內政部 函

主旨：「混凝土結構設計規範」部分規定，業經本部於106年5月31日以台內營字第1060805829號令修正發布，如需修正發布規定，請至行政院公報資訊網（網址http://gazette.nat.gov.tw）下載，請查照並轉知所屬。

內政部令
中華民國 106 年 5 月 31 日
台內營字第 1060805829 號

混凝土結構設計規範部分規定修正規定

圖 R9.7.2 預鑄構材之承壓長度與支承長度

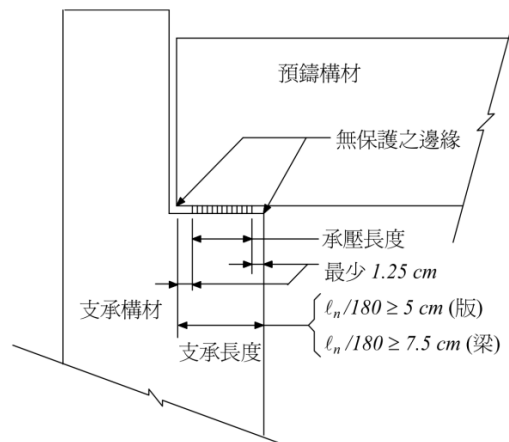
(1)考慮施工許可差後，其支承構材邊緣至預鑄構材邊緣在預鑄構材跨徑方向之距離不小於 l_n 之 $1/180$ ，且不小於

實心或中空樓版..... 5 cm
 梁或有腹版構材..... 7.5 cm

(2)對無保護構材支承墊須自支承面退縮 1.25 cm 或自截角構材之邊退縮截角之尺寸。

本節區分承壓長度及預鑄構材與支承構材間之支承長度，如下圖：

支承墊將集中載重及反力分佈於支承面積上，且允許水平位移及轉動以降低應力。為防止支承構材在承壓處應力過大而使混凝土剝落，除非邊緣有保護，預鑄構材不可放在支承構材之邊緣。保護之裝置可為錨定之鐵版或角鋼。第 4.10.7 節規定托架上之支承細節。

圖 R9.7.4 接頭部分剛性預鑄構材之承壓長度與支承長度

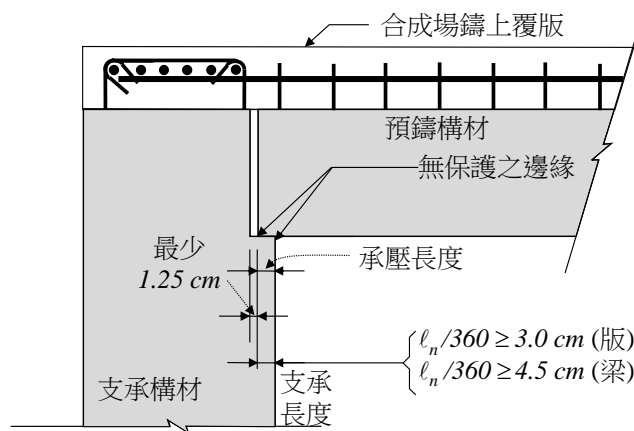
9.7.4.1 考慮施工許可差後，其支承構材邊緣至預鑄構材邊緣在預鑄構材跨徑方向之距離不小於 l_n 之 $1/360$ ，且不小於

實心或中空樓版或半預鑄樓版..... 3 cm
 梁或有腹版構材..... 4.5 cm

9.7.4.2 本規範第 5.12.1 節之規定不適用於部分剛性預鑄構材。

接頭為部分剛性預鑄構材之端支承，指支承處之負彎矩鋼筋連續或錨定於支承內，且

正彎矩鋼筋不延伸入支承時，如圖 R9.7.4。考量此類預鑄構材於形成部分剛性接頭前仍為簡支構材，故仍要求接觸面符合允許承壓應力之規定，並得以臨時性支撐或鐵件輔助承擔施工載重；依實務經驗顯示，接頭部分剛性預鑄支承構材邊緣到預鑄構材邊緣在預鑄構材跨徑方向之距離，可為第 9.7.2.2(1)規定值之 50~60%；惟支承採用向外延伸鐵板或角鋼時，得依該鐵板或角鋼之邊緣計算。半預鑄樓版包括 KT (Kaiser Truss) 版及部分在現場澆置之樓版。

第 5.12.1 節之規定不適用於接頭部分剛性預鑄構材，惟經分析顯示接頭部分剛性預鑄構材端支承之正彎矩處會產生移動時（如懸臂小梁受到向上垂直地震力作用），宜採機械接合方式使其與支承構材固定以控制變形。
